Многоэтажный жилой дом ГП-72.107

Архитектурные решения

10101-ИДК23/86-АР/23-72.107-АР2

Разрешение	Обозначение	10101-ИДК23/86-АР/23-72.107-АР2
№ 57-25	Наименование объекта строительства	"Комплексная застройка территории, расположенной в границах улиц: Тобольский тракт-Обход города Тюмени (мкр. Губернаторский)" Второй этап

План подземного этажа. Секция 107.2

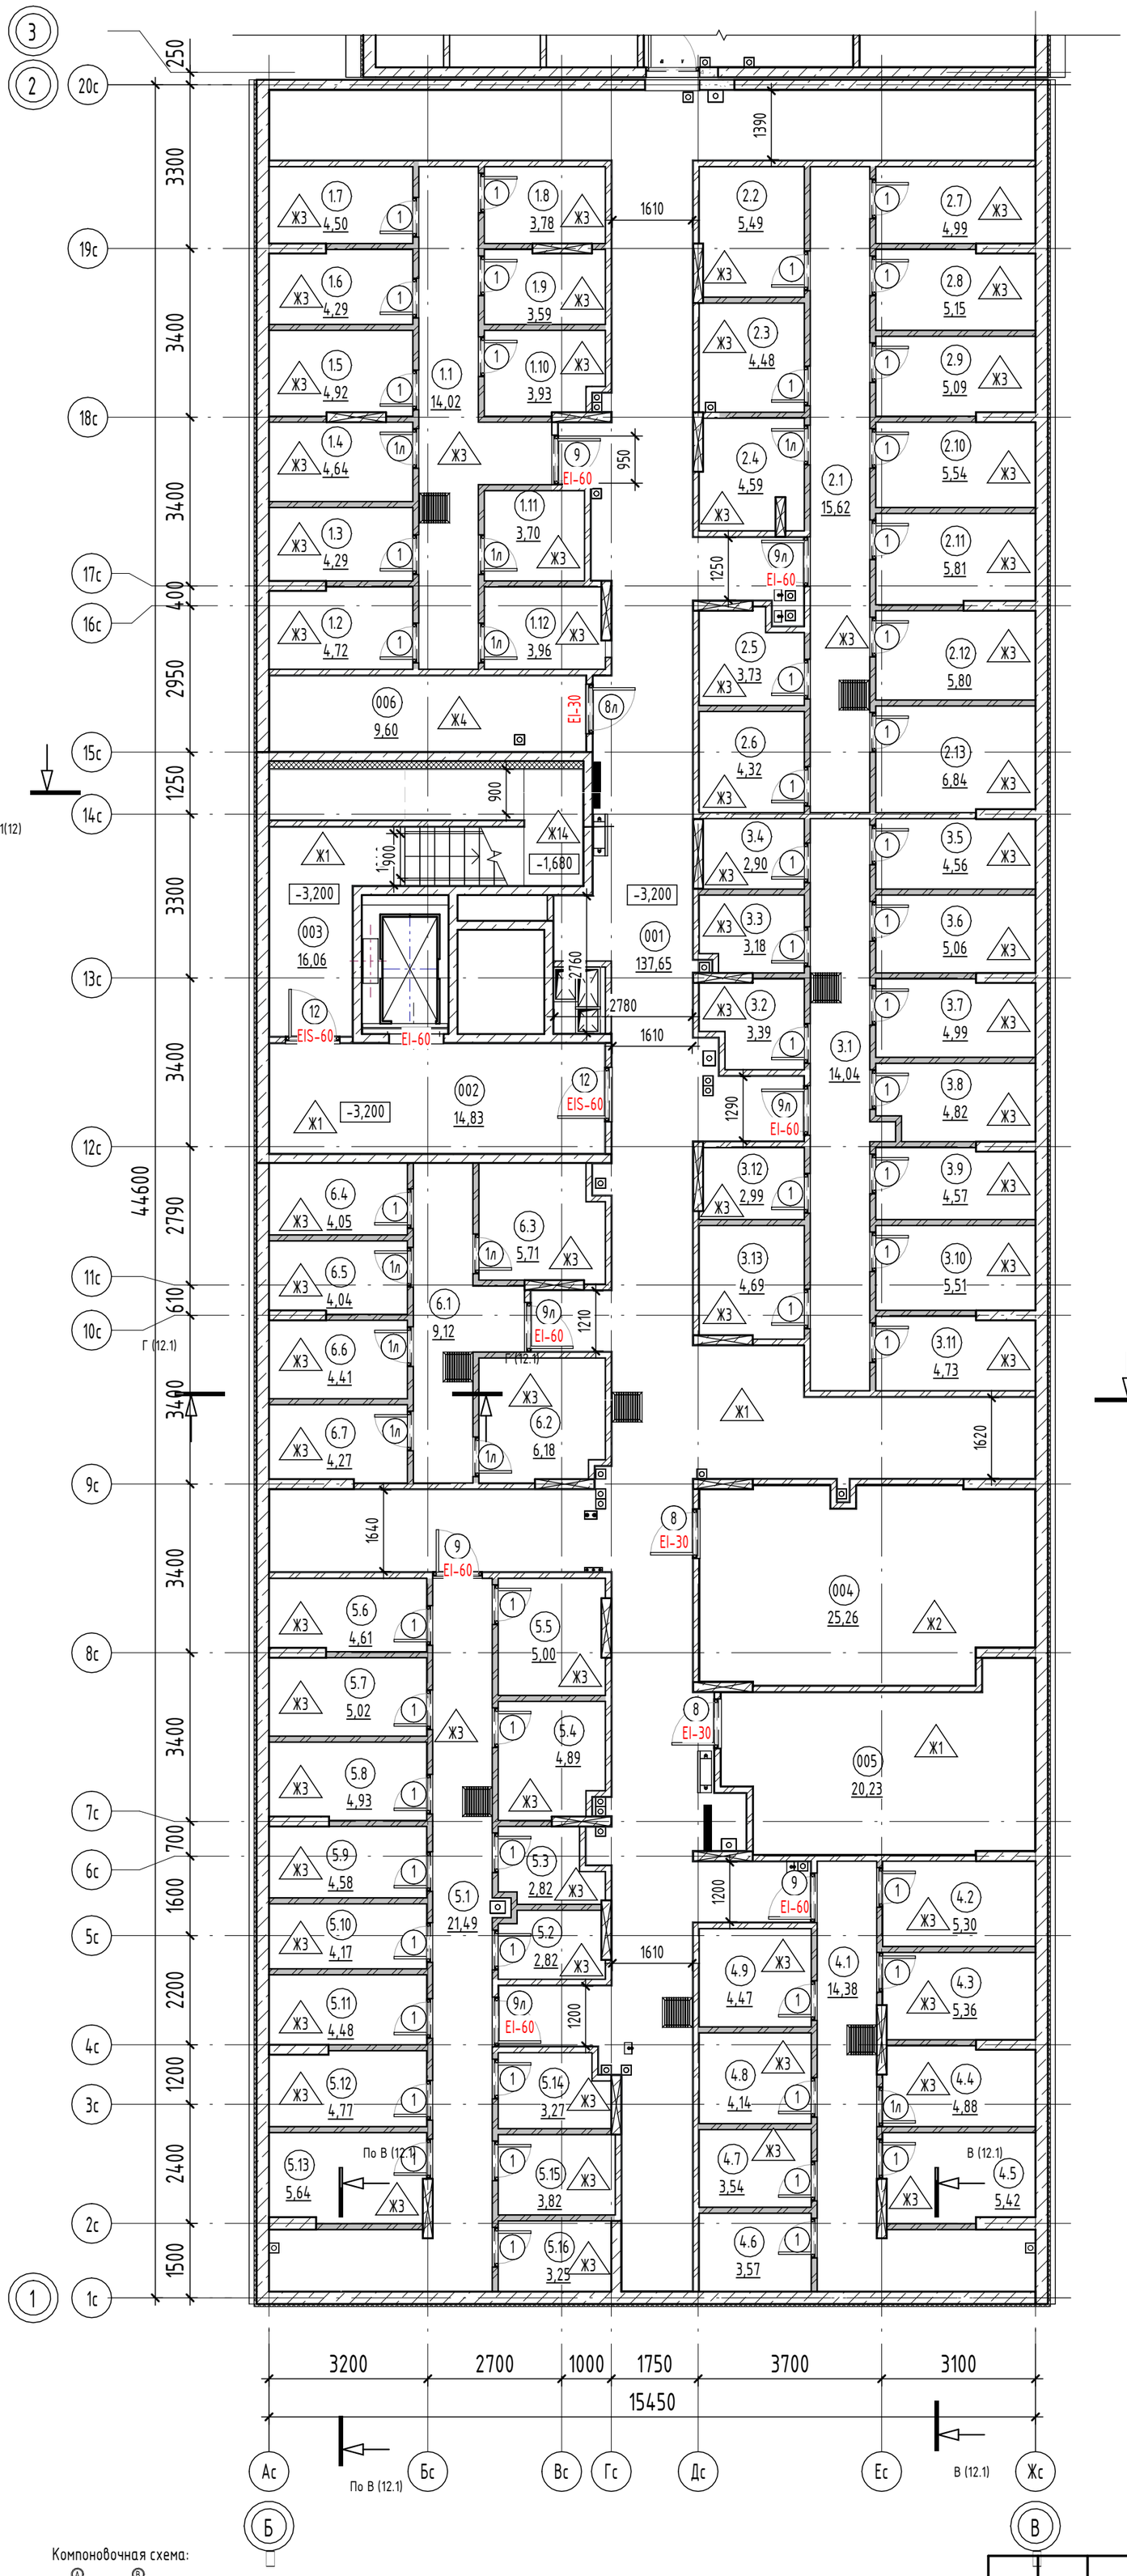
Изм.	Лист	Содержание изменения	Код	Примечание
2	1	Внесены изменения в ведомость рабочих чертежей.	1	Изм.2 (Зам.)
	2-10	Откорректирована привязка перегородок.	1	Изм.2 (Зам.)
	3	Отображены конструкции фальшпилонов в соответствии с АС. Откорректированы габариты вентфасада	1	Изм.2 (Зам.)
	11	Изменены габаритные размеры вентшахт и парапетов. Откорректировано расположение воронок.	1	Изм.2 (Зам.)
	24	Откорретированы габариты вентфасада.	1	Изм.2 (Зам.)

8,22-24	Откорректирована толщина утеплителя и отлив на участке перепада фасада в уровне 14 этажа	1	Изм.5 (Зам.)
	5,6	На планах откорректированы высотные отметки	4	Изм.5 (Зам.)
	2	Выделено помещение для прокладки инженерных коммуникаций	1	Изм.5 (Зам.)

План 1 этажа. Секция 107.2

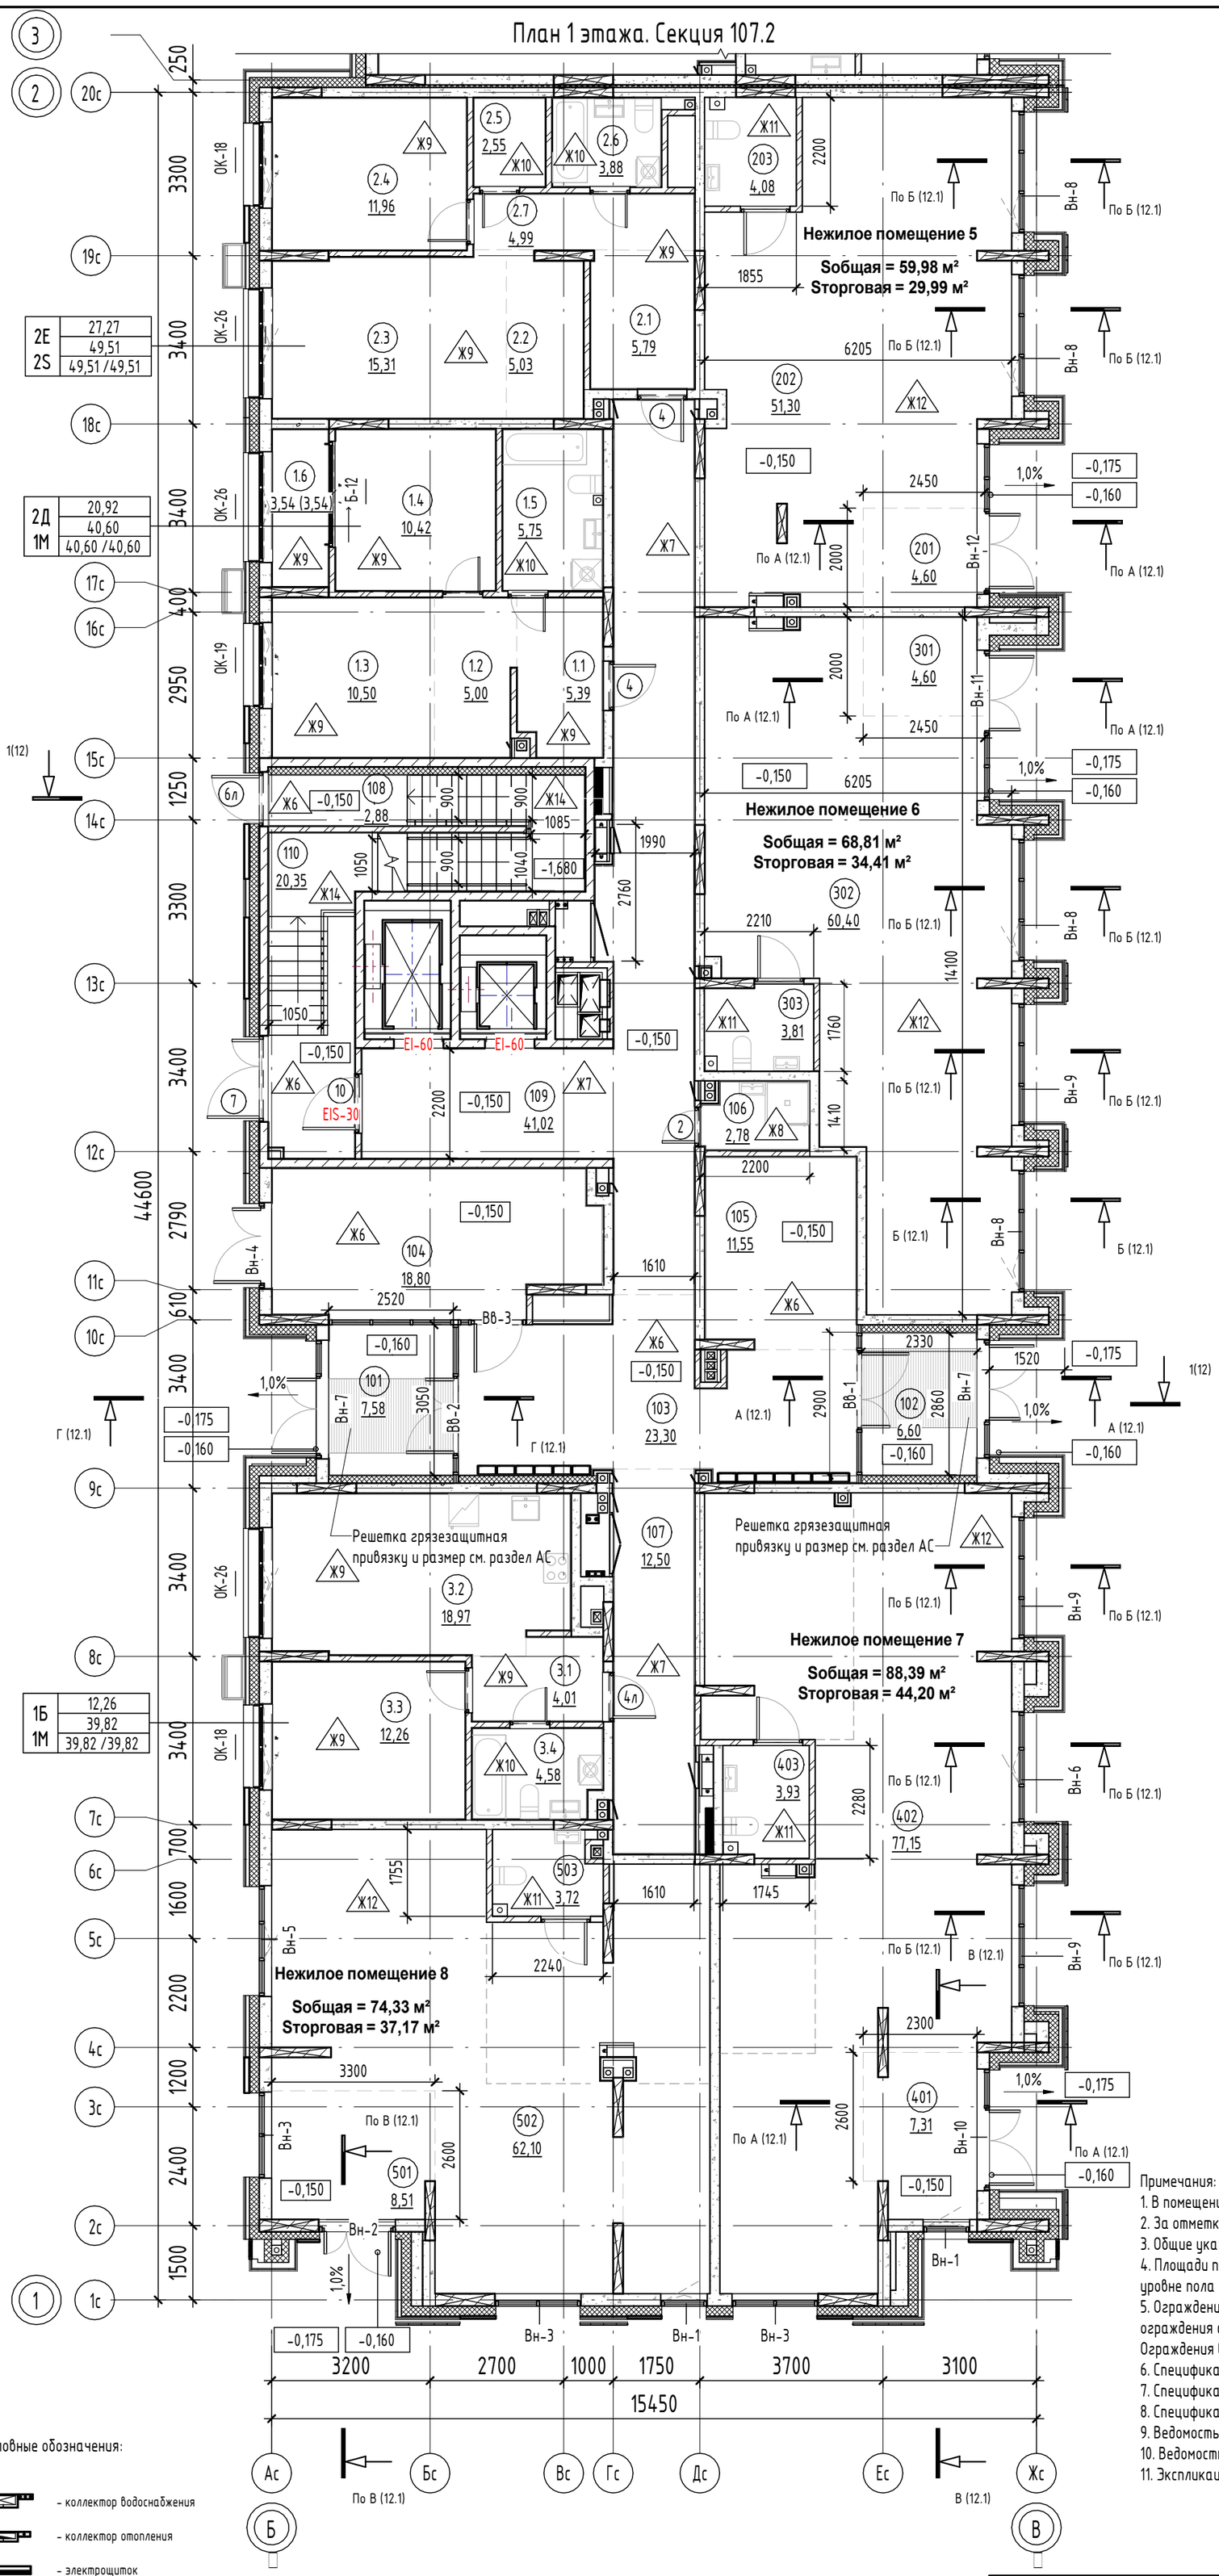
Изм.	Лист	Содержание изменения	Код	Примечение
1	1	Откорректпированы ТЭПы. Внесено изменение в ведомость рабочих чертежей.	4	Изм.1 (Зам.)
	2	Откорректировано размещение дверей и способ их открывания.	1	Изм.1 (Зам.)
	3	Откорректирована конструкция витражей.	1	Изм.1 (Зам.)
	11	Изменены габаритные размеры вентшахт.	1	Изм.1 (Зам.)
	12	Откорректированы высотные отметки.	4	Изм.1 (Зам.)
	13	Откорректирована конструкция и эскизы витражей.	1	Изм.1 (Зам.)
	22-24	Откорректирована конструкция витражей.	1	Изм.1 (Зам.)

Изм.	Лист	Содержание изменения	Код	Примечание
3	1	Откорректирован пункт 27 общих данных и примечания в ведомости рабочих чертежей	1	Изм.3 (Зам.)
	3	Указаны габаритные размеры тамбуров (пом. 101, 102)	1	Изм.3 (Зам.)
	4	Добавлены недостающие сантехнические приборы. В экспликации помещений откорректировано название помещения 2.6	1	Изм.3 (Зам.)
	4-7	Откорректированы площади помещений 2.9, 1.6 на плане	1	Изм.3 (Зам.)
	9-10	Добавлена перегородка в квартире 3В	1	Изм.3 (Зам.)
	5, 7	Откорректирована экспликация помещений. Номера помещений на плане соответствуют номерам помещений в экспликации	1	Изм.3 (Зам.)
	11, 17	Добавлен люк на кровлю. Добавлена спецификация по люку и схема люка	1	Изм.3 (Зам.)
	15	Настроена графика схем элементов заполнения оконных проемов	1	Изм.3 (Зам.)
	20	Откорректировано примечание к экспликации полов	1	Изм.3 (Зам.)

План 6-11 этажа. Секция 107.2

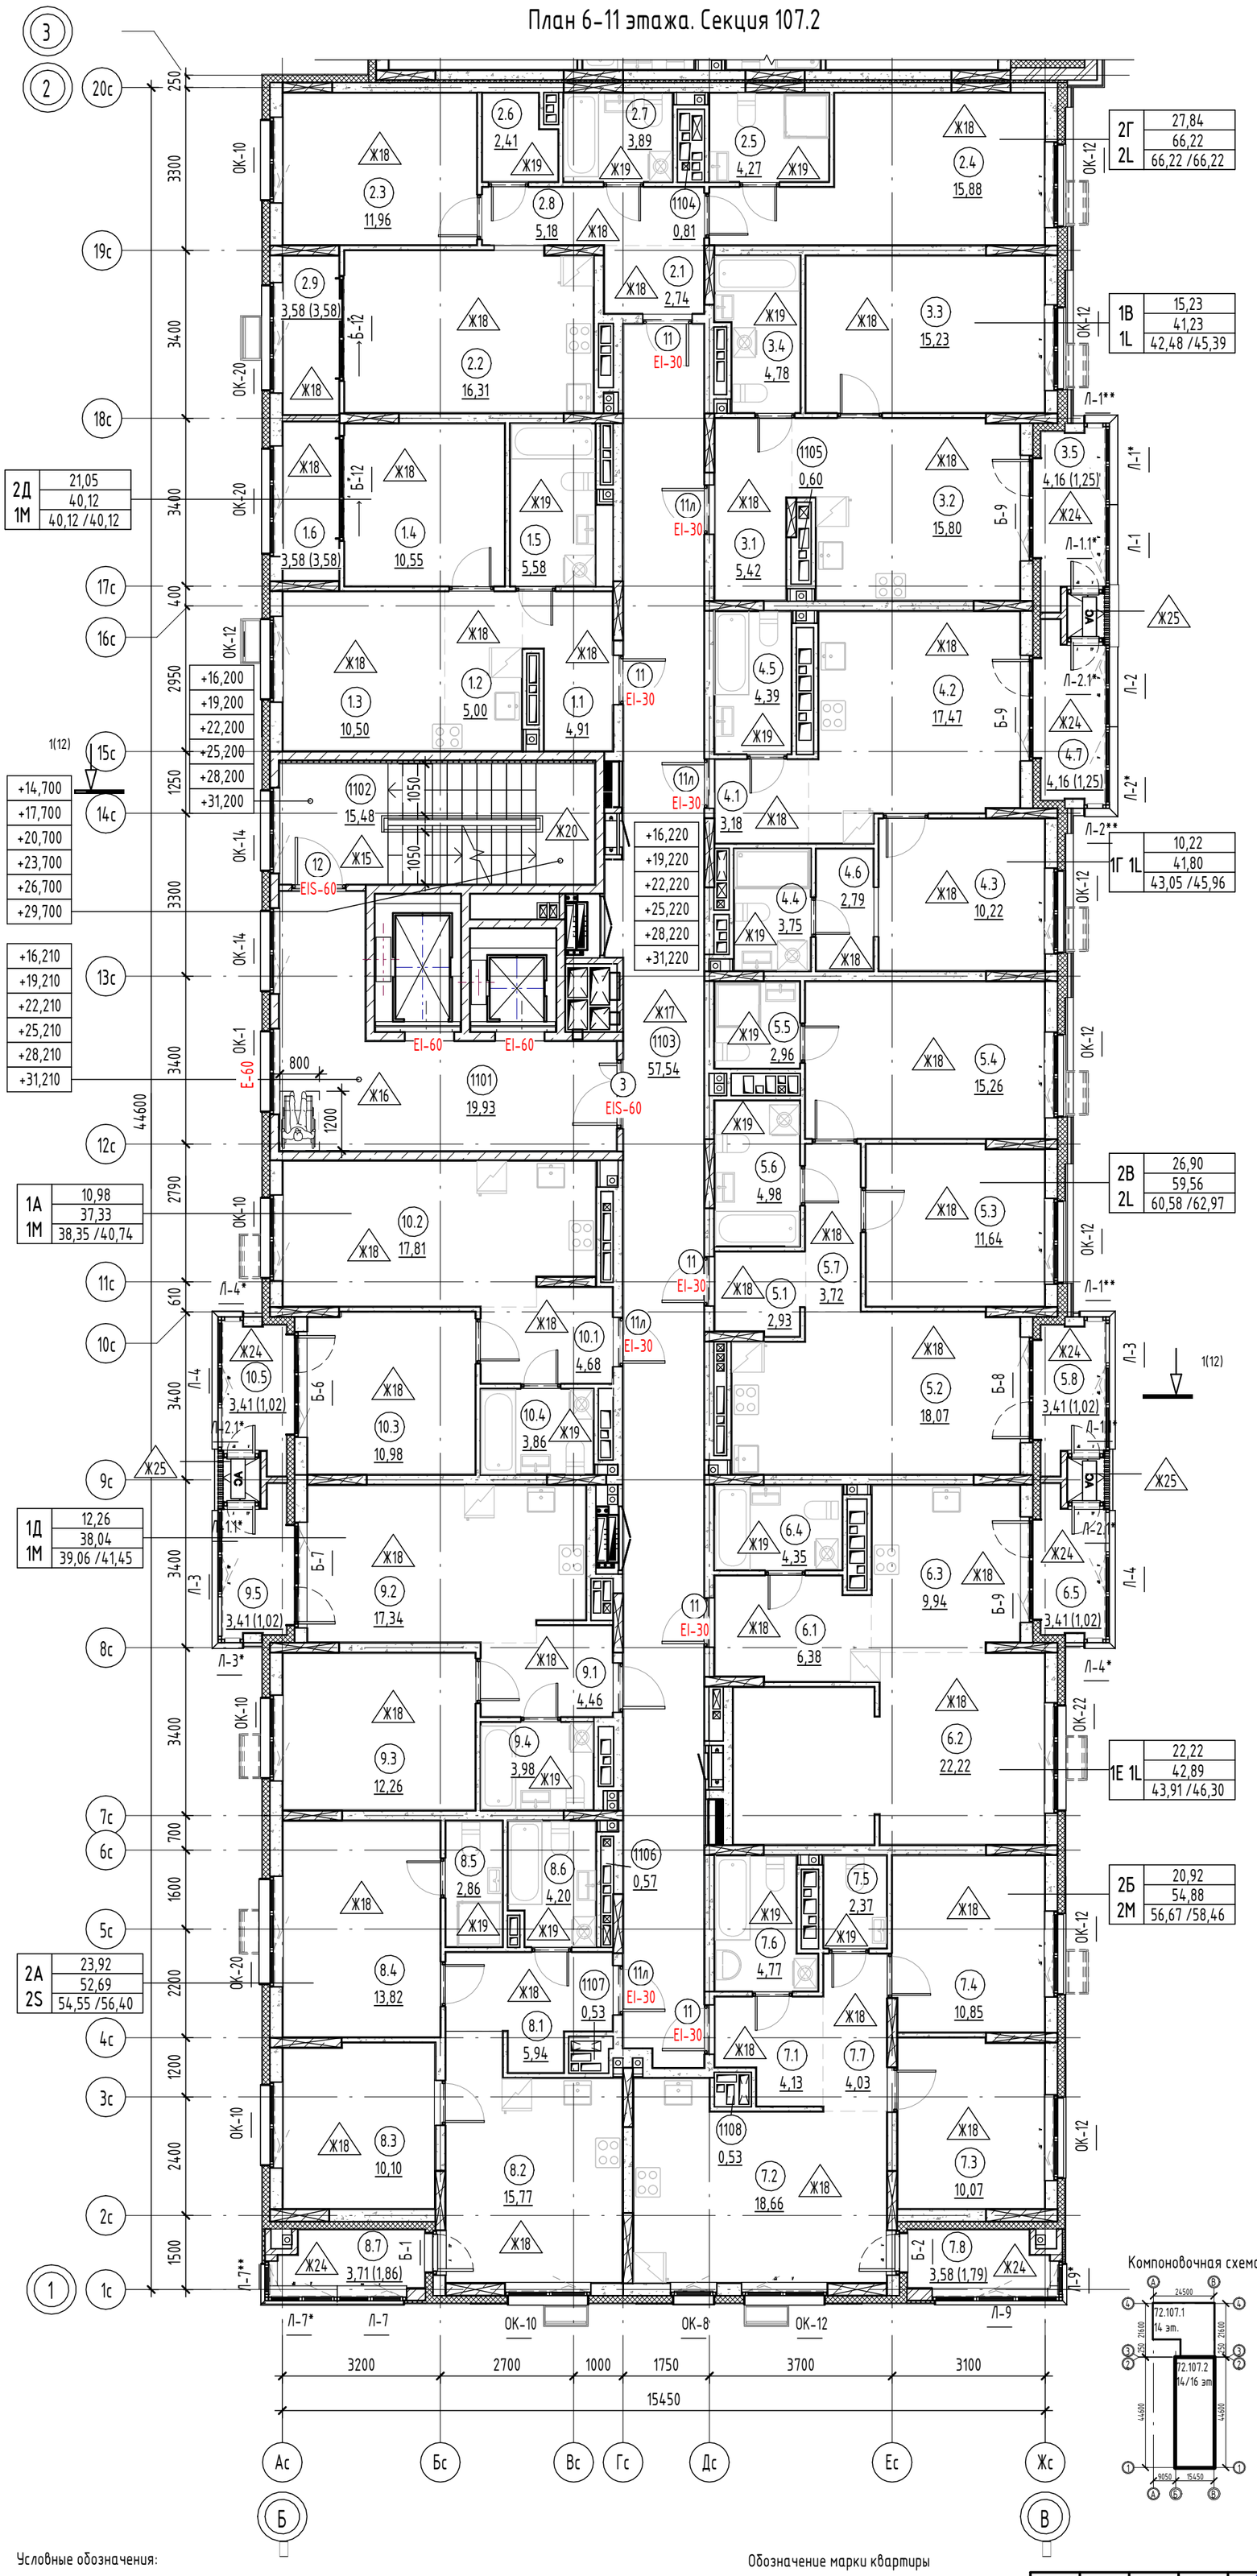
Изм.	Лист	Содержание изменения	Код	Примечание
4	1	Откорректировано примечание в ведомости рабочих чертежей. Откорректировано значение общей площади МОП в ТЭП	1	Изм.4 (Зам.)
	7-10, 22,24	Откорректированы размеры, расстановка и материал декоративных элементов из минеральной ваты	3	Изм.4 (Зам.)
	4-10, 22-24	Корзины разделены на типы в зависимости от подключения кондиционеров	3	Изм.4 (Зам.)
	12,22-24	Уменьшена высота вентиляционных шахт, показаны монолитные плиты покрытия шахт с дефлекторами	1	Изм.4 (Зам.)
	22-24	На фасадах показаны решётки приточных клапанов	3	Изм.4 (Зам.)
	8,24	На широких отливах предусмотрены устройства снегозадержания	1	Изм.4 (Зам.)
	24	Навесной вентилируемый фасад в уровне верхних этажей заменён на мокрый фасад	3	Изм.4 (Зам.)
	3-10, 22-24	Изменены размеры корзин для кондиционеров	3	Изм.4 (Зам.)
	22-24	Изменена высота глухой части ограждения, металлическое ограждение увеличено по высоте	3	Изм.4 (Зам.)
